Doplňěk technické zprávy v rámci revize DPS č.K1-1, K2-2 dle Smlouvy o dílo ze dne 18.2. 2015 řešící:

<b>Název akce:</b>	<b>Oprava a rekonstrukce areálu klášterů Český Krumlov – část areál bývalého kláštera řádu sv. Kláry</b>
<b>Místo akce:</b>	Český Krumlov, areál mezi ulicemi Latrán a Pivovarská k.ú. Český Krumlov, 622931 <b>p.č.766/1 – K1, K3 p.č.711/1 – K2 p.č.712 – K4 p.č.766/2 – K5</b>
<b>Stavebník:</b>	<b>Město Český Krumlov náměstí Svornosti 1, 381 01 Český Krumlov IČ: 00245836</b>
<b>Partneři projektu:</b>	<b>Městské divadlo Český Krumlov IČ: 65006267 Horní ul. 2, 381 01 Český Krumlov Kontaktní osoba/ředitel: Jan Vozábal Tel.: 602 331 162 E-mail: jan.vozabal@divadlock.cz Manažer projektu: Ing. Kateřina Slavíková Tel.: 602 308 852 E-mail: katerina.slavikova@divadlock.cz</b>
<b>Generální projektant:</b>	<u>Sdružení pro zpracování projektové dokumentace akce opravy a rekonstrukce areálu klášterů Český Krumlov – část areál bývalého kláštera řádu sv. Kláry</u>  <i>Masák &amp; Partner s.r.o.:</i> Ing. arch. Jakub Masák autorizovaný architekt bez specifikace oboru č. autorizace: 03 086 Rooseveltova 39/575, Praha 6, 160 00 tel.: 777 121 003 e-mail: <a href="mailto:masak@masak-par

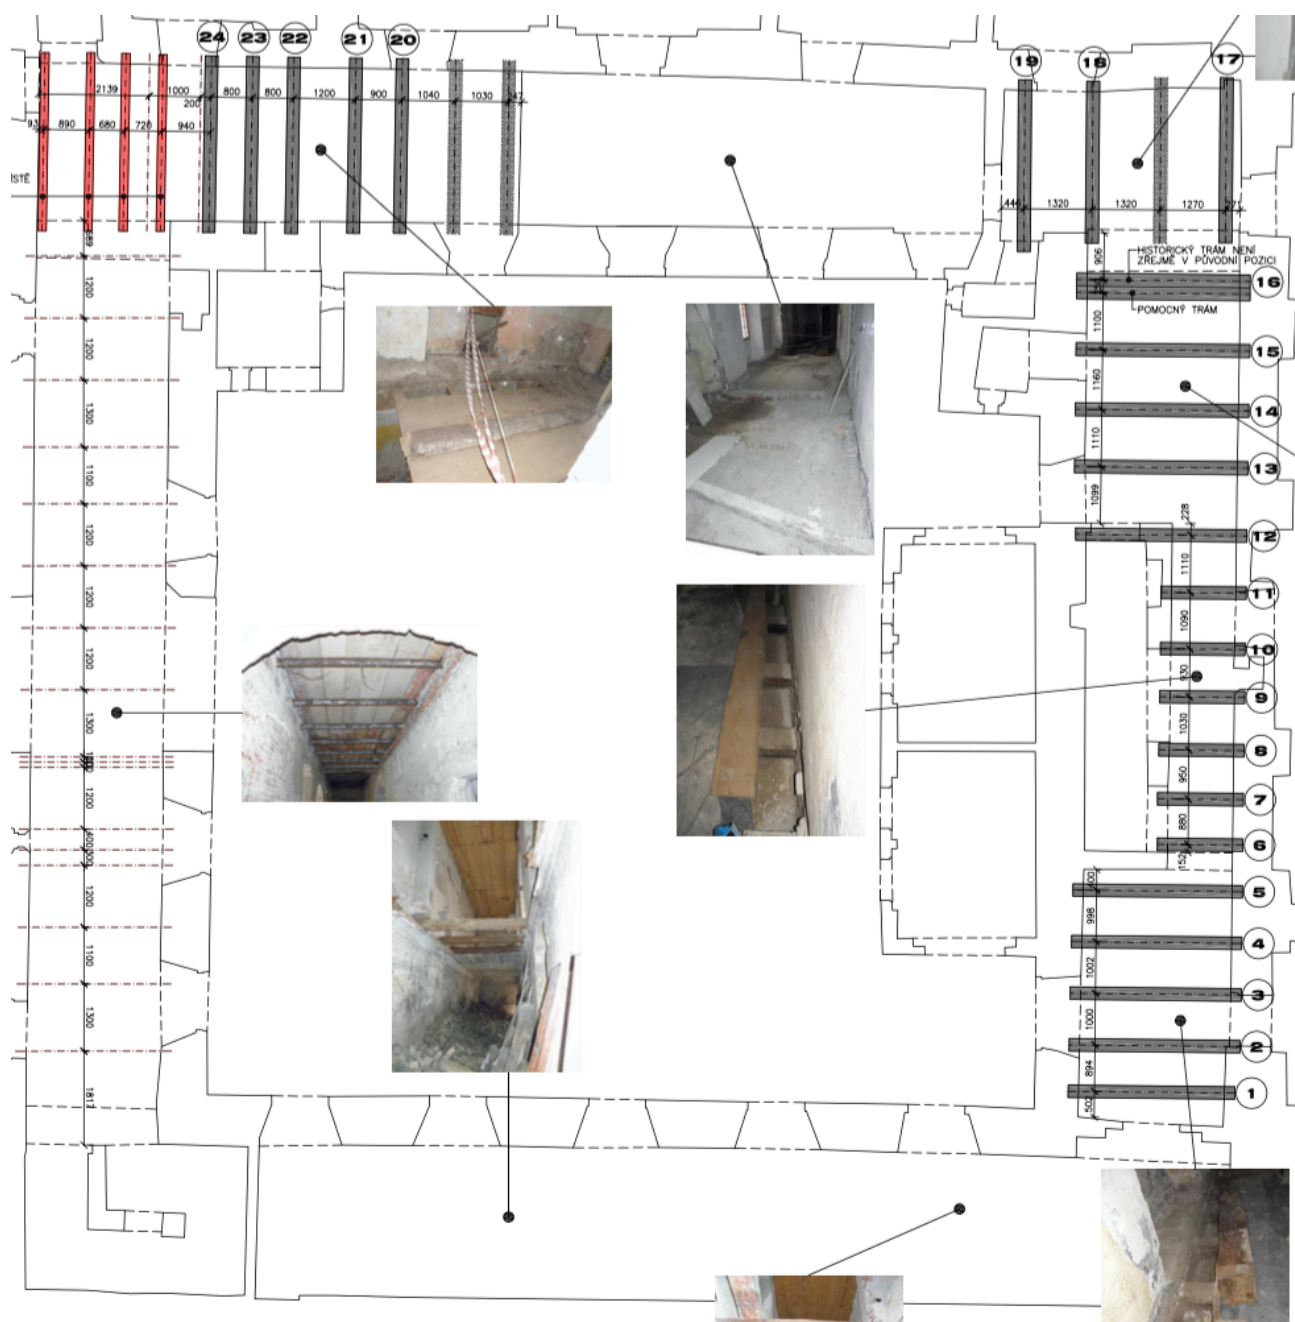
V rámci stavby a návaznosti na objevené gotické sklepy (viz.níže) je navržena úprava výšek nových podlah v části 1.NP (v závorce poznámka s popisem změny):

Výška podlahy v DPS 10/2011	Nově navržená výška
K1-1-014 0,000	+0,150 (z důvodu zastropení
sklepů, v části chodby nově navržená rampa 4,2% od vstupních dveří)	
K1-1-015 +0,250	+0,150
K1-1-016 +0,250 (prkenná)	+0,150 (cihelná dlažba)
K1-1-017a +0,250	+0,150
K1-1-017b +0,250	+0,150
K1-1-018 +0,250	+0,150
K1-1-020 +0,250 (prkenná)	+0,150 (cihelná dlažba)
	+0,300 (cihelná dlažba – schod
	z důvodu klenebního pásu
	v podlaze)
K1-1-021 +0,250	+0,150
K1-1-022 +0,250	+0,150
K1-1-025 +0,020 (prkenná)	+0,200 (z důvodu zastropení
sklepů, cihelná dlažba)

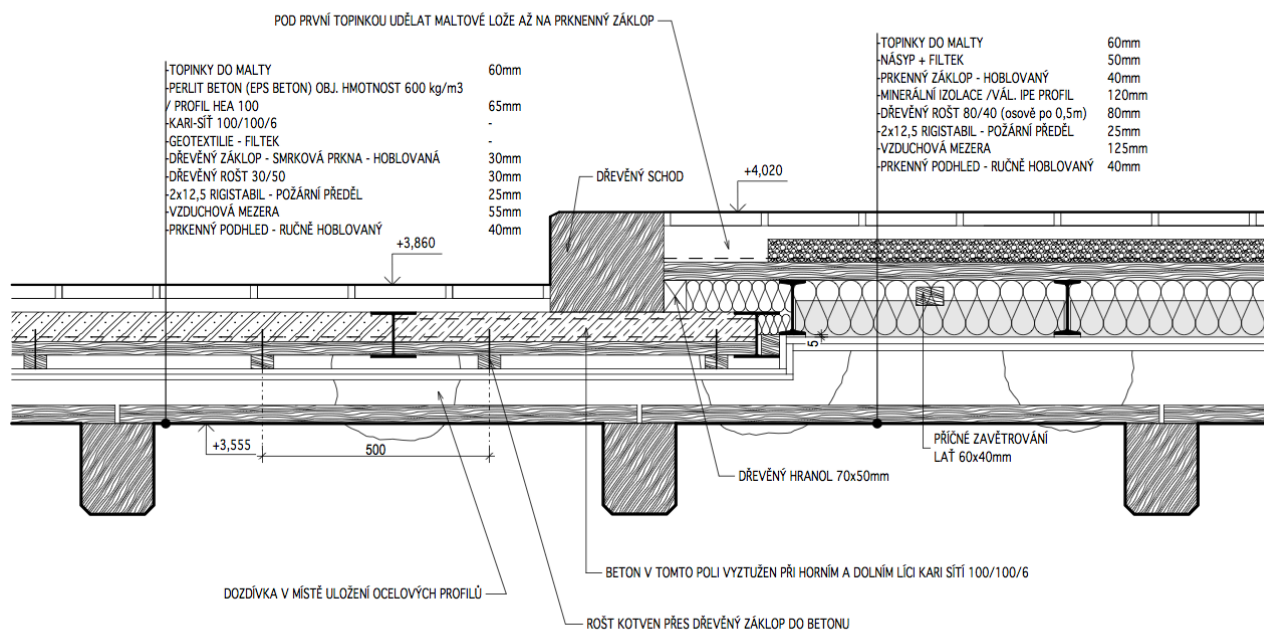
Gotické trámy nejsou na navrhovaný provoz unosné. Z tohoto důvodu je nutné nad nim realizovat novou stropní konstrukci, která bude zároveň požárním předělem mezi požárními úseky. Stropní konstrukce je navržena z ocelových I profilů. V místě stropních trámů č.20 – 24 je navržena snížená skladba:

Snížená skladba je z důvodů návazností výškových úrovních podlah 2.NP, schodiště a bezbariérového přístupu z výtahu do mj. sloupového sálu. Zároveň je nutné v této části z technologických důvodů tyto trámy osadit o cca 50 mm níže z důvodu realizace požárního předělu, který musí být ze spodní strany řádně přestěrkován.

Řešení v místě schodišťové stěny:

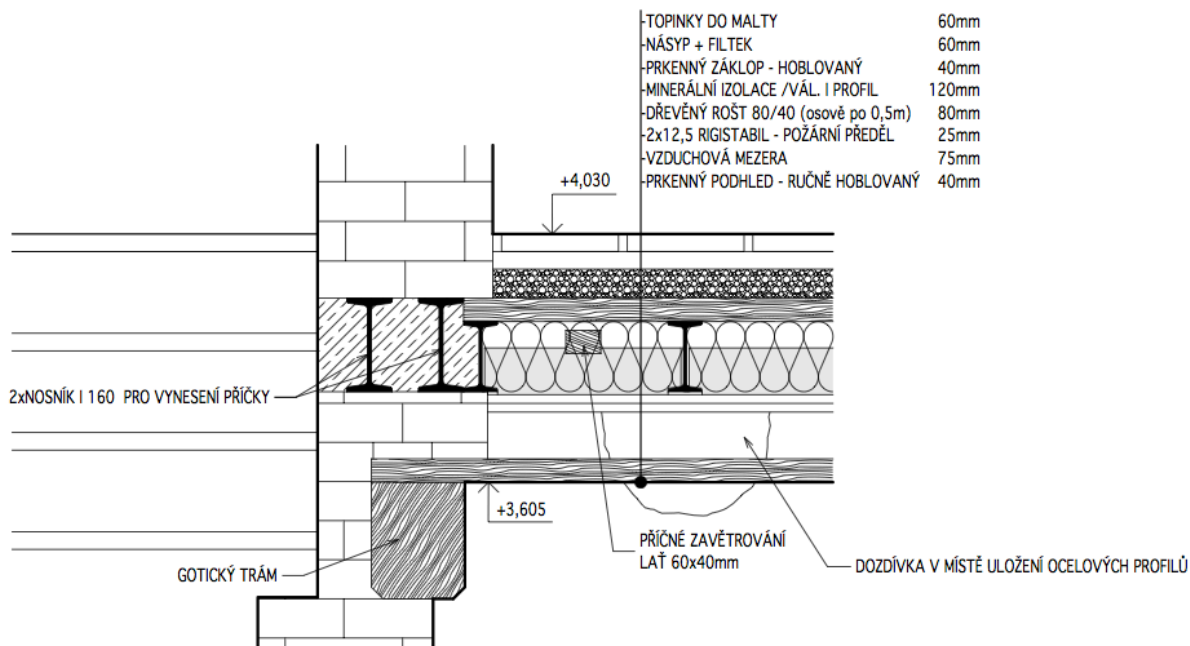
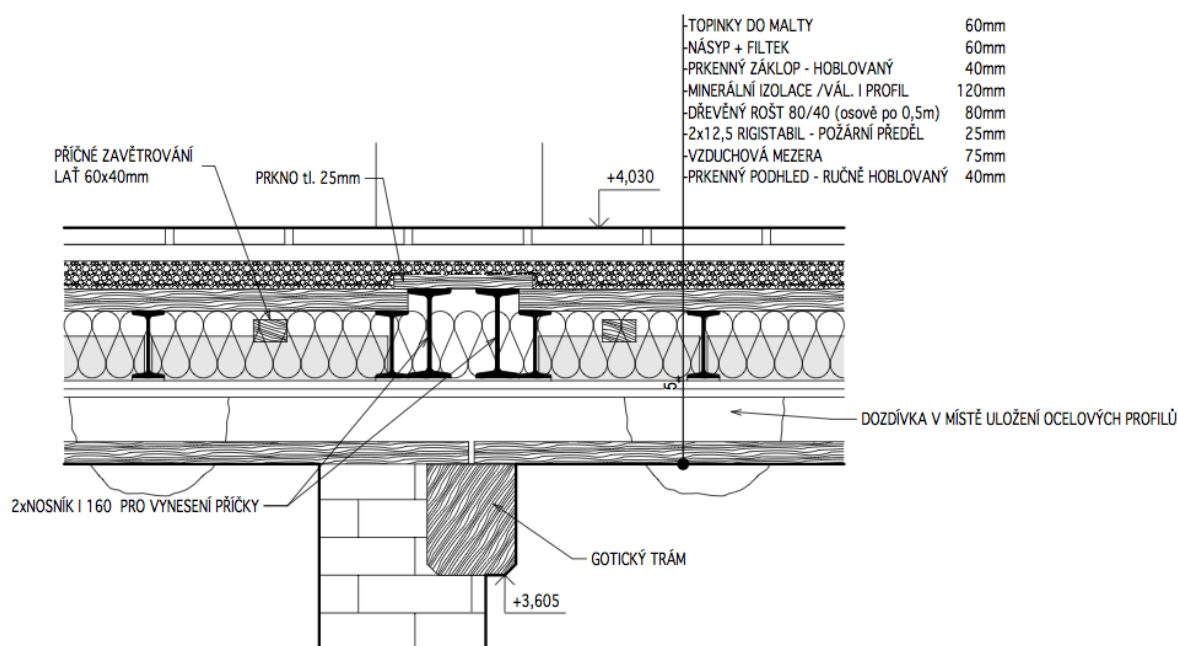
Detail vyvšení trámů č.17 – 19 z důvodu špatné únosnosti i po restaurování a vložení protéz:

Vkládaný prkenný podhled (záklop) z ručně hoblovaných prken je na trámy pokládán po cca 1m kusech (dle rozteče trámů), prkno o délce 4 m bude rozřezáno a instalováno na trámy v řadě za sebou tak, aby průběžně pohledově navazovalo, záklop je položen volně z důvodu ventilace, dilatace a revidovatelnosti dutiny a požárního předělu nad gotickými trámy, prkna mají dle analogie původního záklopu zkosené hrany pod úhlem 45°. V projektu je navržen záklop ze 100% z nového masivního dřeva o šířce 300 – 400 mm, původní záklop se zachoval z cca 15% plochy, po jeho ořezání napadených částí dřevokaznou houbou a chemické sanaci bude na stavbě rozhodnuto o jeho příp.využití např.v místnosti K1-1-038.

Replika biedermaierových kachlových kamen K1-2-007 (nahrazují v DPS navržený typový výrobek „empírových“ kamen) – X49:

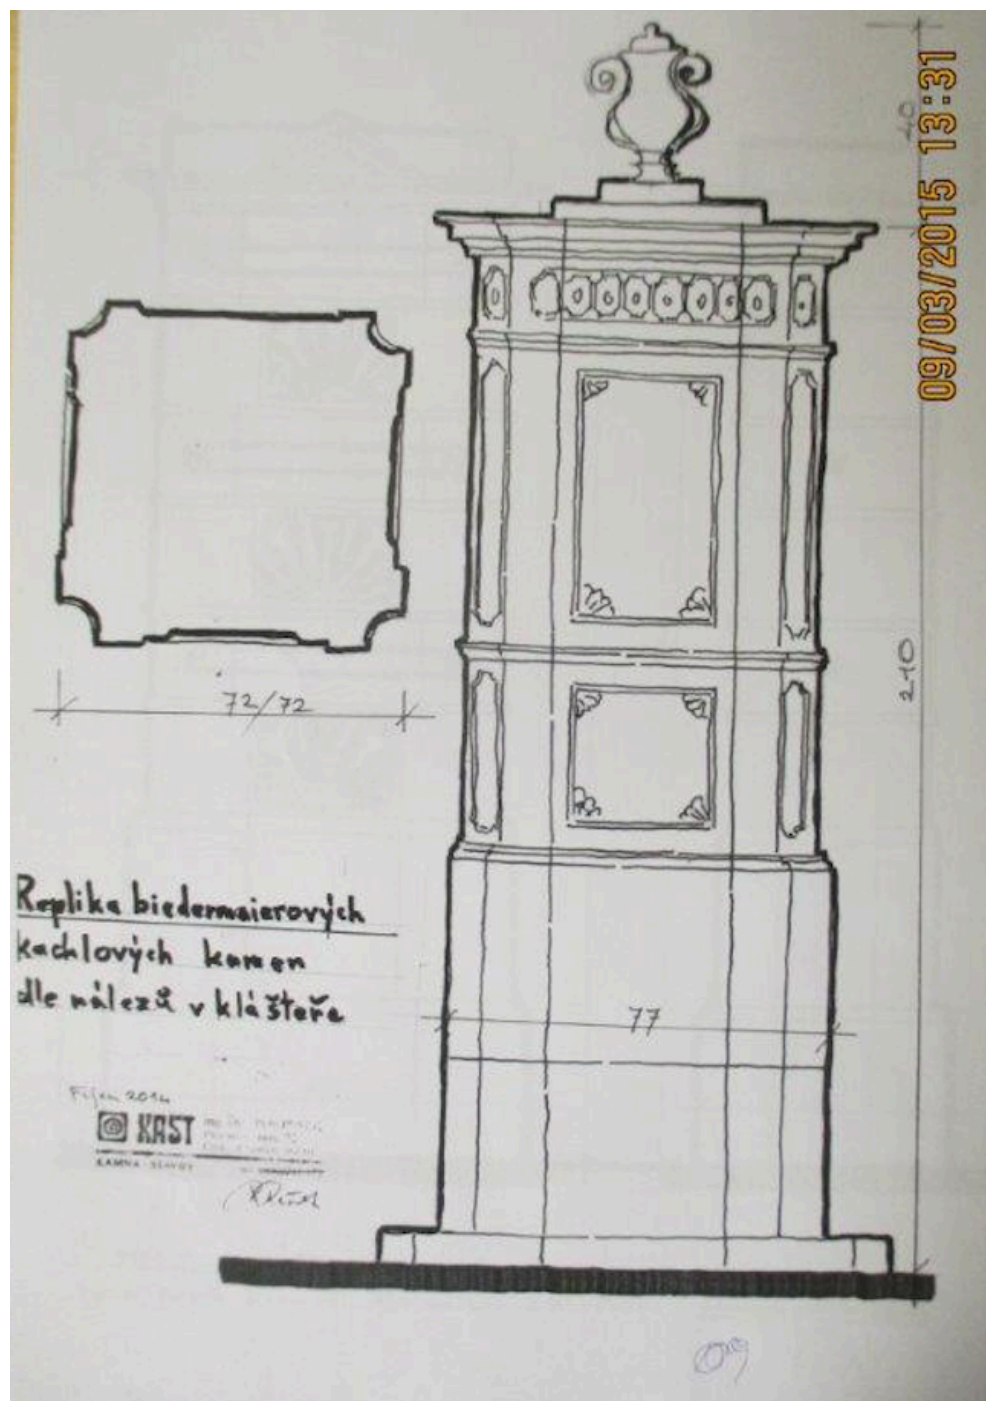
Replika biedermaierových kachlových kamen nově v K1-2-009, kde u komínového tělesa č.8 lépe vyniknou (nahrazují v DPS navržený typový výrobek „empírových“ kamen, který byl umístěn v místnosti K1-2-008, pod kamny je nově navržen nehořlavý podklad – nabetonávka na násypu, cihelná dlažba – topinky do malty, rozměry cca 1560x1400 mm dle komínového tělesa, to vše na únosné klenbě, podklad v místnosti 008 zrušen) – X02:
